**RESPUESTA A LOS COMENTARIOS
DOCUMENTOS DE SELECCIÓN DEL INVERSIONISTA
CONVOCATORIA PÚBLICA UPME 03-2023**

“SELECCIÓN DE UN INVERSIONISTA Y UN INTERVENTOR PARA EL DISEÑO, ADQUISICIÓN DE LOS SUMINISTROS CONSTRUCCIÓN, OPERACIÓN Y MANTENIMIENTO DE UNA BAHÍA DE TRANSFORMACIÓN A 500 kV PARA UN TRANSFORMADOR 500/115 kV DE 450 MVA EN LA SUBESTACIÓN NUEVA ESPERANZA”

RESPUESTA A LAS OBSERVACIONES PRESENTADAS MEDIANTE OFICIO CON RADICADO UPME 20241110017812

Figura 1. Punto de conexión de la convocatoria con el transformador

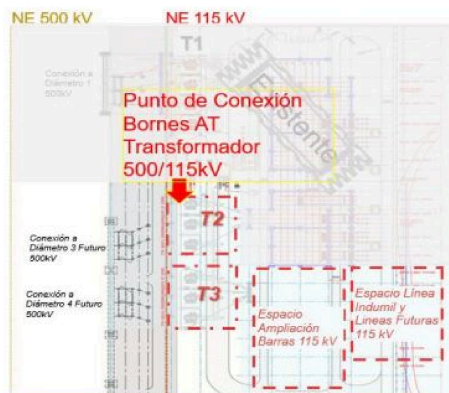
"Espacio de reserva para el tercer transformador de Nueva Esperanza:

Para Enel Colombia como operador de red de la zona de influencia al proyecto del asunto, es necesario que se asegure la ubicación del futuro tercer transformador de Nueva Esperanza, el cual, si bien no ha sido definido oficialmente, ya ha sido identificado en nuestros estudios de planeamiento de mediano plazo como necesario para garantizar una atención de la demanda con criterios de calidad, seguridad y confiabilidad.

En este sentido, agradecemos que se especifique dentro de los DSI que se debe respetar la distribución planeada de la subestación Nueva Esperanza, mostrada en la Figura 1. Es decir, que el espacio de reserva del diámetro 3 sea utilizado para la bahía de alta tensión del tercer transformador de nueva Esperanza, y así, tal como lo muestra la Figura 1 se pueda garantizar la disposición en paralelo del T2 y T3, al igual que facilitar su conexión en la subestación 115 kV, propiedad de Enel Colombia.."

En el numeral 4.1.1 Predio de la Subestación Nueva Esperanza es claro al señalar:

“Las obras objeto de la presente Convocatoria Pública se ubicarán en el predio de la actual subestación Nueva Esperanza 500 kV propiedad de E.P.M. E.S.P. en el **diámetro 3** que es uno de los espacios de reserva definidos en el marco de las Convocatoria Pública UPME 01-2008.”

Se incluye la figura No 2 plano de planta de la S-E Nueva Esperanza mediante adenda.
